第2回意見交換会ニュースレター

令和6年9月26日(木)に「どんな児童遊園にしようか考えよう」をテーマに、第2回意見交換会を開催しました。前回の意見交換会のご意見を踏まえ作成した計画案を報告し、皆さまからご意見をいただきました。当日は、会場に8名(小学生1名)、Zoomに1名の方に参加頂きました。ご参加ありがとうございました。

計画案

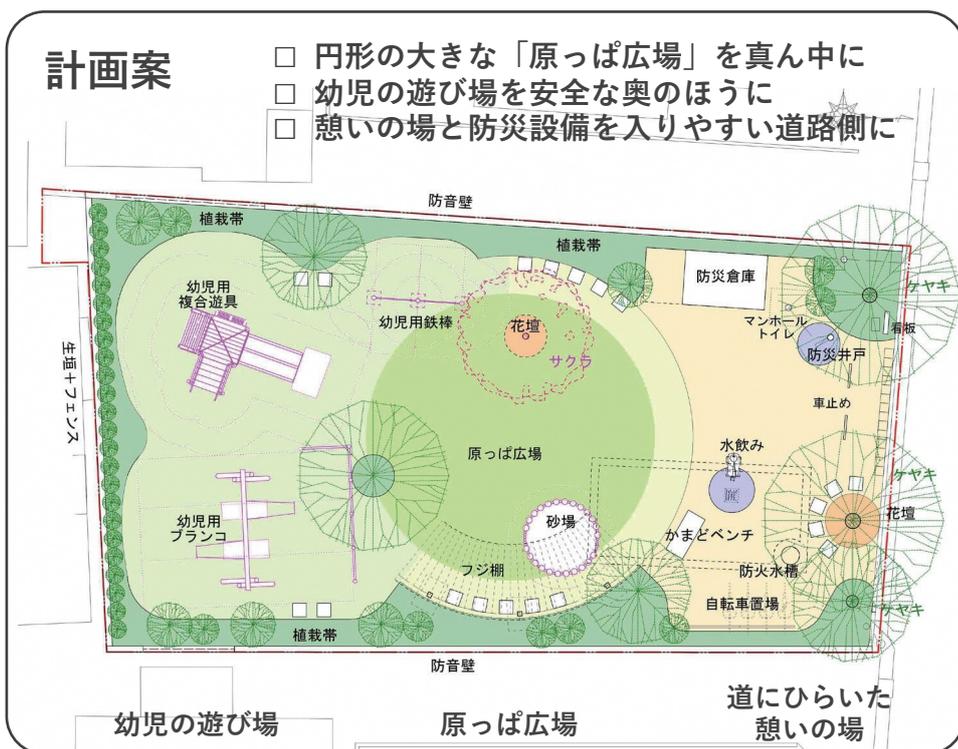
- 原っぱはとてもよい。
- 地域イベントのために入口付近を広くしてほしい。
- 原っぱの木を端に寄せて広場がもう少し広がるとよい。
- 障害のある子どもにも配慮し地面をフラットにしてほしい。

- 外周部を視線が隠れるものにしてほしい。
- 道路側は低くして道路からの見通しを確保してほしい。

- ベンチは背もたれ付がよい。
- ベンチのあしもとは固い舗装などで清掃等しやすいようにしてほしい。
- 災害用電源があるとよい。

- 奥が暗くならないよう照明を工夫してほしい。
- 自転車置場は無いほうがよい。

- 低木はアジサイ、ツツジを植えてほしい。地被類はツユクサやユウゲショウがほしい。
- 原っぱ広場の木は落葉の少ない木にしてほしい。
- フジは残してほしい。
- 入口のケヤキは落ち葉が多く困っている。3本とも残す必要があるか。
- 木は多いほうがよい。

- 高さ2mの防音壁は死角ができてしまう。
